# ルネサス 技術情報

製品分類	MPU&MCU	発行番号	TN-H8*-257A	Rev.	第1版
題名	HD64F38004 使用上の注意事項	情報分類	1. 仕様変更 2. ドキュメント訂正追加等 ③. 使用上の注意事項 4. マスク変更 5. ライン変更		
適用製品	HD64F38004	対象ロット等	関連資料 H8/3802 シリーズ、H8/38004 シリーズ ハードウェアマニュアル ADJ-602-230B 第3版	有効期限	
		全ロット		永年

図1 追加処理

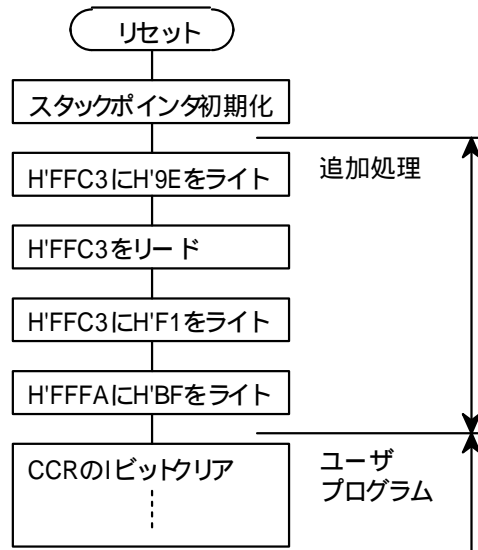
- ・電源投入時の回路状態により、ベクタ No.17(システム予約)の割込み要求が発生する場合があります。
- ・CCR の I ビットを 0 クリアすると、他の内部割込みと同様に上記割込みを受け付けます。これにより例外処理を開始しますが、当該割込み要求フラグをクリアする手段がないためプログラムの進行が停止します。

本現象の対策として、処理(図1)をプログラムに追加して頂きますよう、お願い致します。アセンブラでの例を図2に、C言語での例を図3に示します。
